GALLOO

Mémoire en Réponse à la MRAE

**Avis de la mission régionale
d'autorité environnementale
Hauts-de-France
sur le projet de construction
d'une usine de recyclage
pour la valorisation des matériaux issus de véhicules hors
d'usage et
de déchets d'équipements électriques et électroniques,
de la société Galloo
à Harnes (62)**

n°MRAe 2022-6636

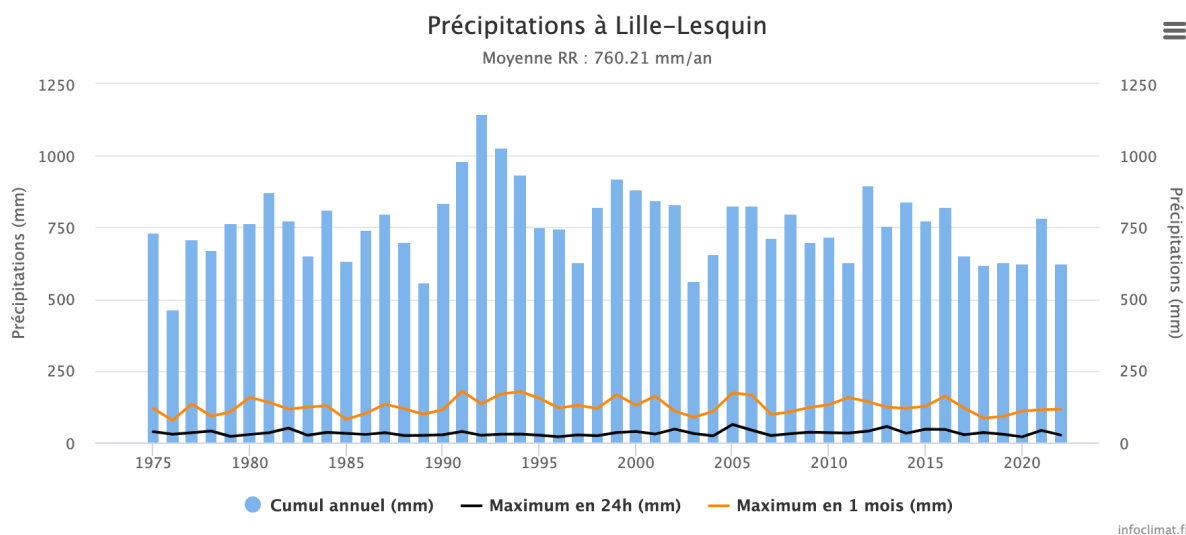
L'autorité environnementale recommande de démontrer que le dimensionnement du décanteur et du bassin de tamponnement des eaux de ruissellement permettra de faire face à l'augmentation de l'intensité et de la fréquence d'événements pluvieux extrêmes avec le changement climatique.

D'une part, le bassin a été dimensionné en conformité avec la note de doctrine des Hauts-de-France sur la gestion des eaux pluviales au sein des ICPE soumises à Autorisation validée le 30 janvier 2017. Le bassin a ainsi été dimensionné selon la période de retour liée au bassin versant dans lequel est situé le projet (Marque-Deûle), soit 20 ans.

Le besoin ainsi calculé, selon les données Météo France 1945 - 2005 - est de 771 m³. Le bassin a néanmoins été surdimensionné à 970 m³ (page 11 de l'Annexe 4 de la PJ4-1).

La prise en compte des données plus récentes (données Météo France 1982 – 2021) porte le besoin brut de 771 m³ à 944 m³ ; ce besoin reste compatible du dimensionnement effectué de 970 m³.
